# 改善箇所説明図

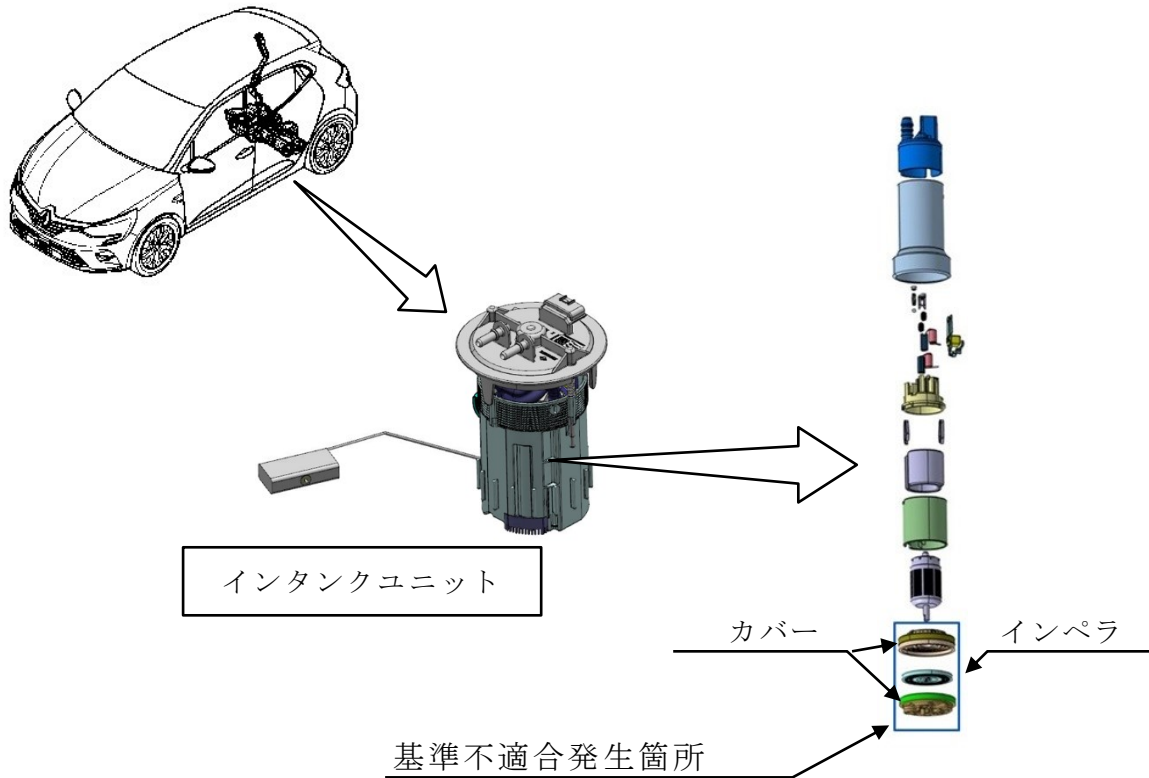
注:  は、交換する部品を示す。

燃料ポンプのインタンクユニットにおいて、樹脂製インペラとカバーのクリアランス設計が不適切なため、燃料温度の上昇によって樹脂製インペラが変形することがある。そのため、カバーと接触し、燃料ポンプモーターが作動不良となり、最悪の場合、走行中エンストに至るおそれがある。

全車両、インタンクユニットを対策品と交換する。
